Bebauungsplan
Nr. 607.02
- Zur Sonnenblume / Hardenberger Straße -

Velbert, im Dezember 2018

**Begründung gem. § 9 (8) BauGB
zum Bebauungsplan Nr. 607.02 - Zur Sonnenblume / Hardenberger Straße -**

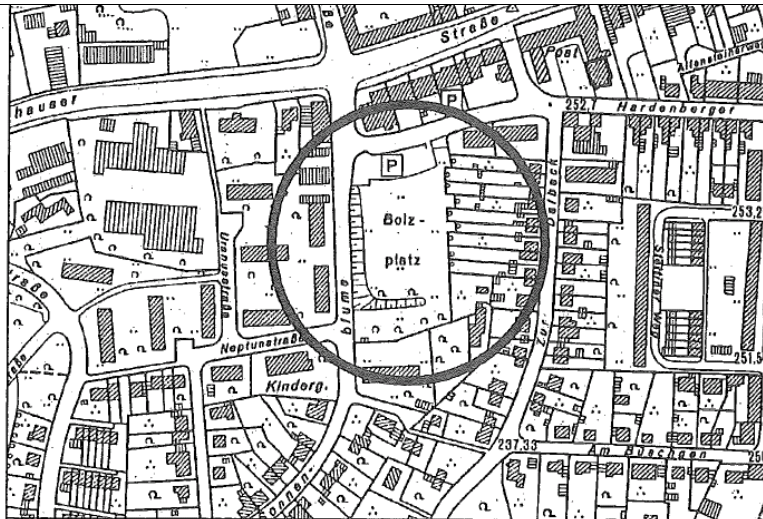
Landschaftsplan: Das Plangebiet liegt nicht im Geltungsbereich des Landschaftsplanes. Natur- oder Landschaftsschutzgebiete werden auch nicht berührt. Eine Beteiligung von Beirat, ULAN- Fachausschuss sowie Kreisausschuss ist daher nicht erforderlich. Umweltprüfung/ Eingriffsregelung: Der Bebauungsplan 607.02 wird auf Grundlage des § 13 a BauGB aufgestellt. Für den Bebauungsplan wird auf eine Umweltprüfung gem. § 2 Abs. 4 BauGB und einen Umweltbericht gem. § 2 a Satz 2 Nr. 2 BauGB verzichtet. Der mit der Planung verbundene Eingriff in Natur, Boden und Landschaft gilt gemäß § 1 a Abs. 3 Satz 5 BauGB als bereits erfolgt bzw. zulässig. Allerdings bestehen gegen den Bebauungsplan Nr. 607.02 Bedenken, weil die Fläche derzeit aus folgendem Grund nicht bebaut werden kann. Im Jahre 2002 wurde die Fläche des ehemaligen Festplatzes als Kompensationsfläche für den Bebauungsplan Nr. 405 „Adalbert-Stifter-Straße“ festgesetzt. Hier sollte seinerzeit das Kompensationsdefizit des BP 405 in Höhe von 16.230 Wertpunkten umgesetzt werden (siehe unten). Der erforderliche Gestaltungsplan, der 2002 erarbeitet werden sollte, sowie die spätestens 2 Jahre nach Rechtskraft des Bebauungsplanes Nr. 405 umzusetzenden Kompensationsmaßnahmen sind nie erfolgt. Augenscheinlich wurden auf der gesamten Fläche keine Kompensations- oder Anreicherungsmaßnahmen umgesetzt. Gemäß LBP zum BP Nr. 405 müssten 8.115 m² der Fläche bei einer Aufwertung der Grünfläche um 2 Wertpunkte zur Kompensation genutzt werden. Da die Gesamtfläche des Plangebietes BP Nr. 607.02 incl. Stellplätze, Spielplatz, Containerstandorte usw. 9.610 m² beträgt, passen diese Relationen nicht. Auszug aus dem LBP zum BP Nr. 405: Die in Teilen des Plangebietes zu erwartenden Eingriffe sind Karte 2 zu entnehmen. Daraus errechnet sich gemäß der Angaben in Tabelle 3 eine zu kompensierende Eingriffsintensität von 16.230 Punkten, die nicht im Plangebiet abgedeckt werden kann. Das Defizit soll durch folgende externe Maßnahme abgedeckt werden: Die Stadt Velbert plant den vollständigen oder überwiegenden Rückbau eines "Festplatzes" an der Hardenberger Straße/Zur Sonnenblume. Aufgrund oberflächennahen Bergbaus kann der sich derzeit als geschotterter, nahezu vollständig vegetationsfreier Platz darstellende Bereich nicht wie ursprünglich vorgesehen genutzt werden und soll in eine innerstädtische Grünanlage rückgebaut werden.

Für den Rückbau soll in 2002 ein Konzept vorgelegt werden und eine Umsetzung im Sinne eines Ökokontos erfolgen. Von den in diesem Zusammenhang erreichten Kompensationspunkten sind 16.230 Punkte dem Eingriff im Plangebiet zuzuordnen. **Zur Sicherung der Verbindlichkeit der Maßnahme wird vorgeschlagen, die Umsetzung innerhalb eines Zeitraumes von 2 Jahren ab Satzungsbeschluss textlich im Bebauungsplan Nr. 405 festzusetzen.**

Aktuelle gutachterliche Erkenntnisse haben gezeigt, dass das Plangebiet, wie ursprünglich vorgesehen, nun doch für Wohnbebauung genutzt werden kann. Da, wie in der Stellungnahme der unteren Landschaftsbehörde aufgeführt, bislang die Ausgleichsmaßnahmen für den Bebauungsplan Nr. 405 - Adalbert-Stifter-Straße - noch nicht durchgeführt worden sind und auch nicht als solche im für das Plangebiet rechtskräftigen Bebauungsplan Nr. 607 - Zur Sonnenblume - 5. Änderung festgesetzt worden sind, werden die 16.230 Kompensationspunkte anhand des Ökokontos der Stadt Velbert nun an anderer sinnvoller Stelle im Stadtgebiet umgesetzt. Eine Bebauung des Plangebiets Zur Sonnenblume / Hardenberger Straße ist somit möglich.

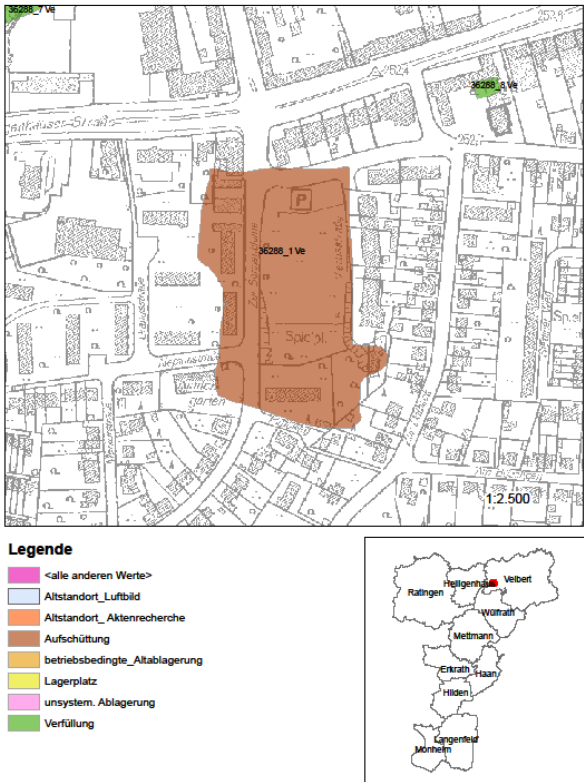
Aus Sicht des Allgemeinen Bodenschutzes werden keine Anregungen vorgebracht. Altlasten: Die Hinweise und Anregungen meiner vorherigen Stellungnahme wurden im Bebauungsplan aufgenommen. Weitere Anregungen und Hinweise werden seitens der Unteren Bodenschutzbehörde des Kreises Mettmann nicht vorgebracht. <u>Kreisgesundheitsamt</u> Aufgrund der Lage des Plangebietes im Einwirkungsbereich der stark befahrenen Heiligenhauser Straße wurde mit dem Datum vom 13.04.2017 eine Screening-Untersuchung zum Straßenverkehrslärm durch das Ingenieurbüro accon durchgeführt, einschließlich zweier ergänzender Stellungnahmen zum Screening Verfahren. Laut den Berechnungen des Schallgutachters treten an den Fassaden der geplanten Wohnhäuser Beurteilungspegel von bis zu 65 dB(A) tags und 55 dB(A) nachts auf. Die höchsten Schallpegel sind dabei im Eckbereich Hardenberger Straße / Straße Zur Sonnenblume zu verzeichnen. Die schalltechnischen Orientierungswerte des Beiblattes 1 zur DIN 18005, Teil 1 für WA-Gebiete werden demnach um bis zu 10 dB(A) tags und nachts überschritten. Gesunde Wohnverhältnisse sind in den betroffenen Bereichen des Plangebietes daher nur eingeschränkt gegeben. Aufgrund der ermittelten Lärmbelastungen wurden im Plan passive Schallschutzmaßnahmen in Form von zeichnerischen und textlichen Festsetzungen der Lärmpegelbereiche gemäß DIN 4109, Tab. 8 von II – IV vorgenommen. Darüber hinaus empfiehlt der Schallgutachter für Schlafräume, deren Fenster in Fassadenabschnitten mit einer nächtlichen Verkehrslärmbelastung über 40 dB(A) liegen, schallgedämmte, ggf. fensterunabhängige Lüftungsanlagen vorzusehen. Im Plan ist diese Empfehlung in der Form umgesetzt worden, dass entsprechende Lüftungsanlagen in allen Bereichen, die mit Lärmpegelbereich IV gekennzeichnet sind, notwendig werden. Dem Gutachten zur Screening Untersuchung kann dagegen allerdings entnommen werden, dass nicht nur in den Bereichen die mit Lärmpegelbereich IV gekennzeichnet sind nächtliche Beurteilungspegel > 40 dB(A) auftreten, sondern entlang aller Fassaden unmittelbar angrenzend an die Hardenberger Straße und die Straße Zur Sonnenblume (Beurteilungspegel >= 50 dB(A)). Auch an weiteren Fassaden der geplanten Baufenster werden nächtliche Pegel von > 40 dB(A) prognostiziert. Es wird daher von Seiten des Gesundheitsamtes empfohlen, die textliche Festsetzung, die Aussagen über die Notwendigkeit schallgedämpfter Lüftungsanlagen in Räumen, die auch zum Schlafen dienen, vorgibt, so zu erweitern, dass die Anforderungen auch in Bereichen die mit Lärmpegelbereich III gekennzeichnet sind gilt. <u>Untere Naturschutzbehörde</u> Landschaftsplan: Das Plangebiet liegt nicht im Geltungsbereich des Landschaftsplanes. Natur- oder Landschaftsschutzgebiete werden auch nicht berührt. Eine Beteiligung von Beirat, ULAN-Fachausschuss sowie Kreisausschuss ist daher nicht erforderlich. Umweltprüfung / Eingriffsregelung: Der Bebauungsplan 607.02 wird auf Grundlage des § 13 a BauGB aufgestellt. Für den Bebauungsplan wird auf eine Umweltprüfung gem. § 2 Abs. 4 BauGB und einen Umweltbericht gem. § 2 a Satz 2 Nr. 2 BauGB verzichtet. Der mit der Planung verbundene Eingriff in Natur, Boden und Landschaft gilt gemäß § 1 a Abs. 3 Satz 5 BauGB als bereits erfolgt bzw. zulässig. Die noch aus dem Bebauungsplan Nr. 405 „Adalbert-Stifter-Straße“ herrührende Kompensationsverpflichtung von 16.230 Wertpunkten, die ursprünglich im Bereich des BP Nr. 607.02 ausgeglichen werden sollte, wird nun über das Ökokonto der Stadt Velbert ausgeglichen. Hiergegen bestehen keine Bedenken.

Abwägung / Prüfung	<u>Untere Wasserbehörde</u> Die geänderten Bestimmungen zur Niederschlagsentwässerung aufgrund der Änderung des Landeswassergesetzes (LWG) wurden beachtet. Ebenso wurden die Hinweise den Anschluss des Plangebietes der Bezirksregierung Düsseldorf anzuzeigen und bei der Aktualisierung des GEP zu berücksichtigen bereits in die Begründung zum Bebauungsplan aufgenommen. Es wurden keine weiteren Bedenken oder Anregungen gegen den Bebauungsplan vorgebracht, so dass die Stellungnahme der unteren Wasserbehörde zur Kenntnis genommen wird. <u>Untere Immissionsschutzbehörde</u> Aus Sicht der unteren Immissionsschutzbehörde werden keine Bedenken gegen den Bebauungsplan vorgebracht. Die Stellungnahme der unteren Immissionsschutzbehörde wird zur Kenntnis genommen. <u>Untere Bodenschutzbehörde</u> Seitens der unteren Bodenschutzbehörde werden keine Anregungen vorgebracht, da die Hinweise und Anregungen aus der vorherigen Stellungnahme bereits in den Bebauungsplan aufgenommen wurden. Die Stellungnahme der unteren Bodenschutzbehörde wird zur Kenntnis genommen.
